Doc. No. L5-95HU142 R3

# 使用済燃料貯蔵施設に係る 型式設計特定容器等の型式指定の変更承認申請

## 申請の概要

三菱重工業株式会社

## ● 組織改編の概要

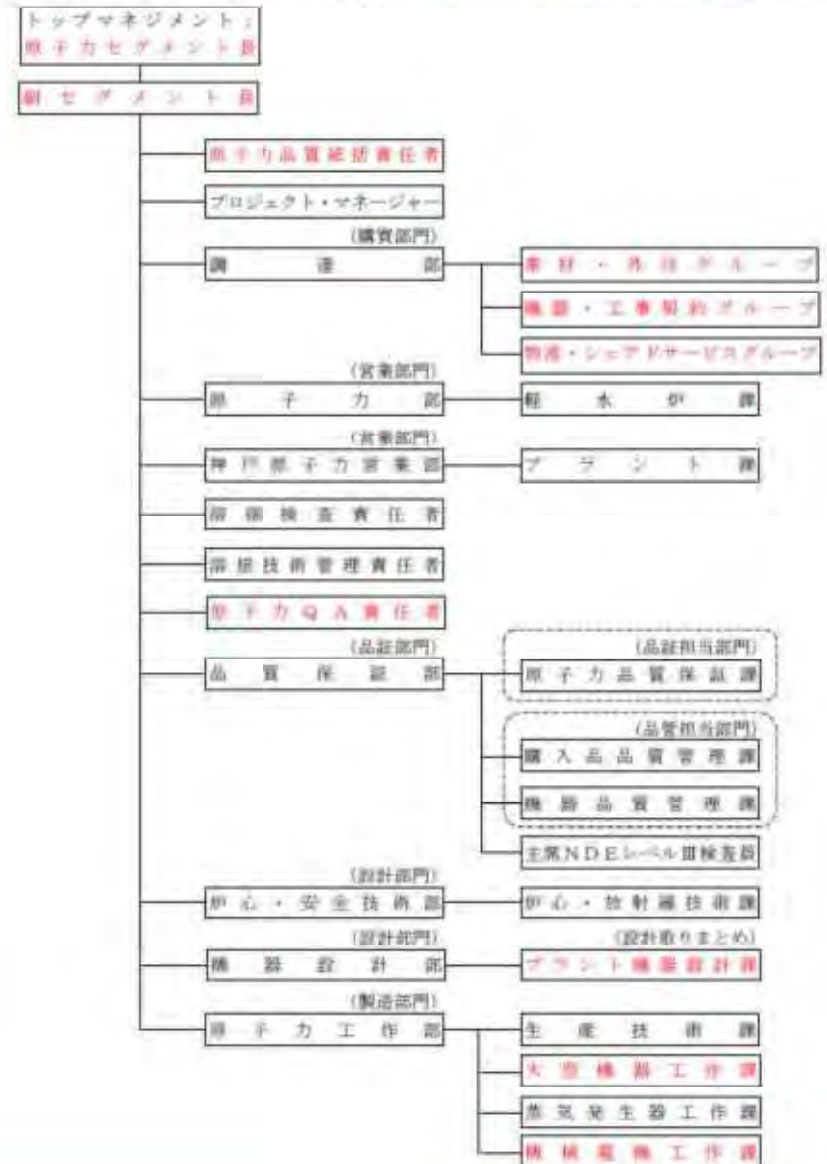
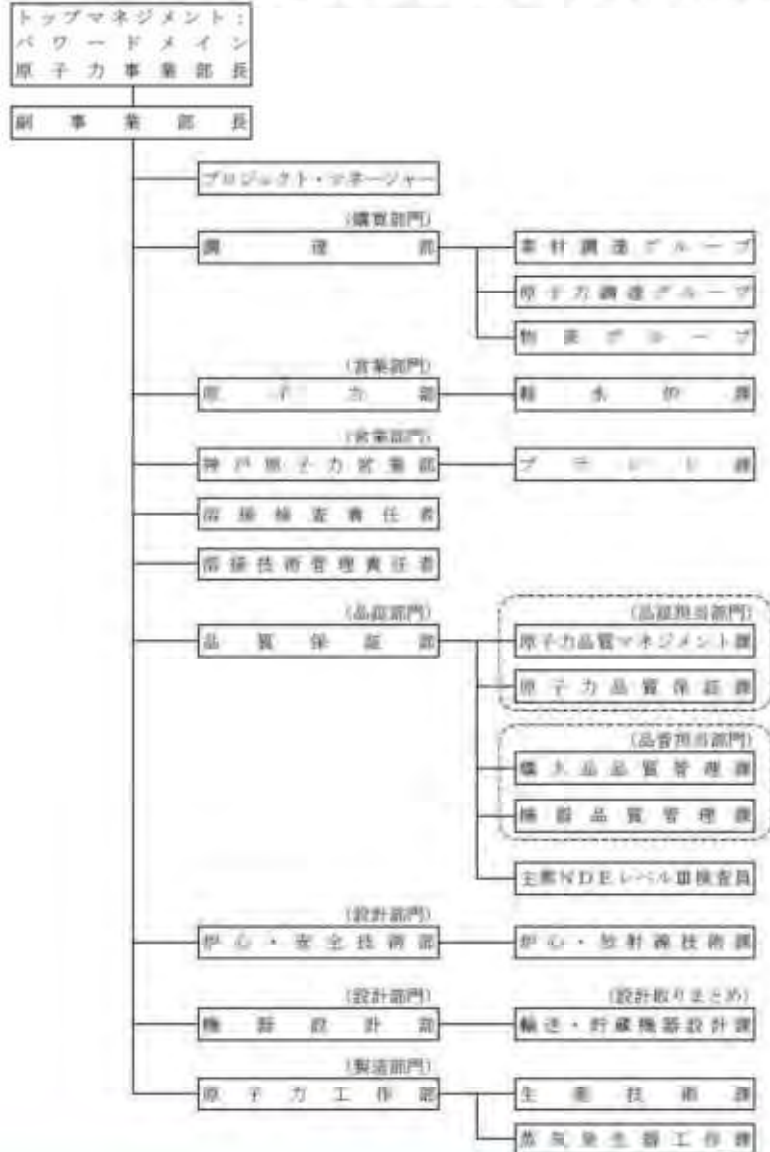
### ➤ 組織図（型式指定変更承認申請前）

### ➤ 組織図（型式指定変更承認申請の内容）
